**PRÉFET
DE L'ISÈRE**

Rapport de contrôle de l'inspection des installations classées		
Référence : 2021-Is211RT		
Nom et adresse de l'établissement contrôlé	Code DREAL	
Société VENCOREX Rue Lavoisier BP16 38801 Le Pont de Claix	S3IC Priorité DREAL Régime SEVESO / IED	61-07527 <input type="checkbox"/> PN <input type="checkbox"/> AE <input type="checkbox"/> SP <input type="checkbox"/> Autre <input type="checkbox"/> A <input type="checkbox"/> E <input type="checkbox"/> D <input type="checkbox"/> NC <input type="checkbox"/> HAUT <input type="checkbox"/> BAS / <input type="checkbox"/> IED
Activité principale : Chimie du chlore et des isocyanates		
Date du contrôle : 25/05/2021		
Inspecteur(s) : Stéphanie GIBERT (UD 38) et Mélanie THOMAS (PRICAE)		
Type de contrôle		
<input type="checkbox"/> Inspection annoncée <input type="checkbox"/> Inspection inopinée	<input type="checkbox"/> Inspection planifiée <input type="checkbox"/> Inspection circonstancielle

Constat N°7 : Analyse d'une MMR de l'atelier compression chlore + test terrain

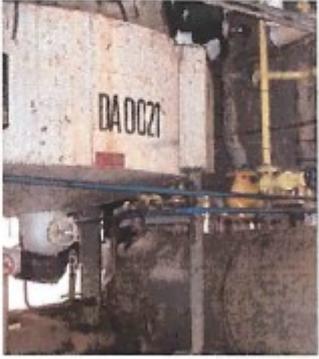
Le diagramme de fiabilité (cf. donnée de calcul SIF-86) de la chaîne de sécurité SIF-86 indique que le calcul du PfD de la chaîne aboutit à une valeur de $1,32 \text{ E-}02$ avec une fréquence de test de 36 mois. Dans l'étude de danger de juin 2015 et la notice EDD de janvier 2021, le niveau de confiance des MMR correspondantes aux chaînes de sécurité SIF-86 et SIF-88 dans le scénario accidentel n°28 est équivalent à un niveau de confiance de 2. Or le PfD de $1,32\text{E-}02$ correspond à un niveau de confiance de 1. Le nœud papillon présenté dans l'étude de danger du site n'est donc pas conforme. Il convient de mettre à jour les données dans l'étude de danger et de vérifier l'acceptabilité du risque et la compatibilité du scénario avec son environnement.

Bien que pour le scénario audité, cet écart n'ait pas de conséquence sur l'acceptabilité des phénomènes

dangereux, il conviendra d'identifier les autres scénarios potentiellement concernés et de vérifier que ces écarts ne modifient pas l'acceptabilité du risque du scénario et sa compatibilité avec l'environnement.

Demande d'action n°1 : l'exploitant vérifiera sur l'ensemble du site l'acceptabilité du risque et la compatibilité avec leur environnement des phénomènes dangereux dont les PfD des MMRi associés se révèlent supérieurs au niveau de confiance des MMRi affichées dans l'EDD.
